株式会社タカチ電機工業

## 製品仕様変更のご案内

拝啓 貴社益々ご清栄のこととお慶び申し上げます。平素は格別のお引き立て賜り厚く御礼を申し上げます。この度、防水キャリングケース『NK945□』、防水鍵付キャリングケース『NKK945□』が仕様変更となりますのでご案内申し上げます。

## ② 形状

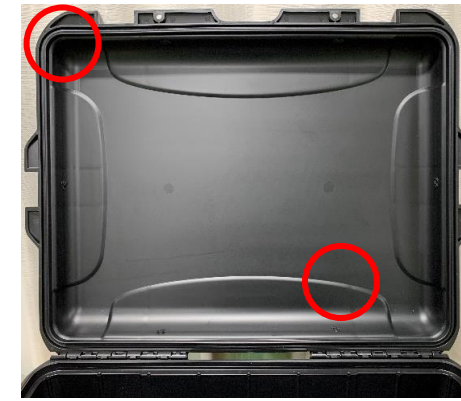
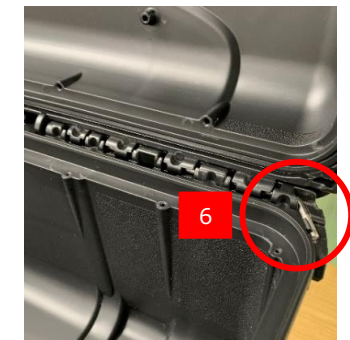
- 1 南京錠取付部 穴位置変更及び金属部品追加
- 2 ハンドル部 スペース拡大及びロック式からバネ式に変更
- 3 凹み部除去

- 4 カバー内部外周にパネル取付用ボス追加
- 5 カバー内部にボス追加
- 6 ヒンジピンがストレートピンからL型ピンになり、挿抜可能に変更
- 7 カバー、ベース開口部を覆う仕様に変更、一部デザイン変更
- 8 カバー、ベース開口部を覆う仕様に変更
- 9 背面部の形状変更
